# SERVICE-INFO

## Смяна на обтяжни ролки 531 0037 10 и 531 0353 10 (задвижване на спомагателните възли) в 531 0241 10

**Артикулни номер:**  
531 0037 10 (заменен)  
531 0353 10 (заменен)  
531 0241 10 (нов)

**Снимка 1:** Илюстрация на отделните обтяжни ролки и техните различия

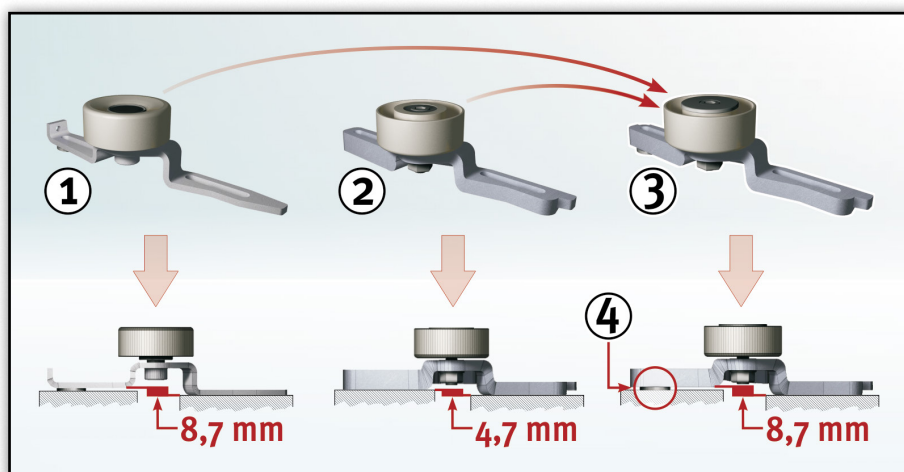
Двете обтяжни ролки с номера на част 531 0037 10 и 531 0353 10 (монтирани в предното задвижване на спомагателните възли) вече не се използват; те са заменени от частта с номер 531 0241 10.

За да компенсира разликата във височината, към обтяжна ролка 531 0241 10 е добавена и шайба с дебелина от 4 mm.
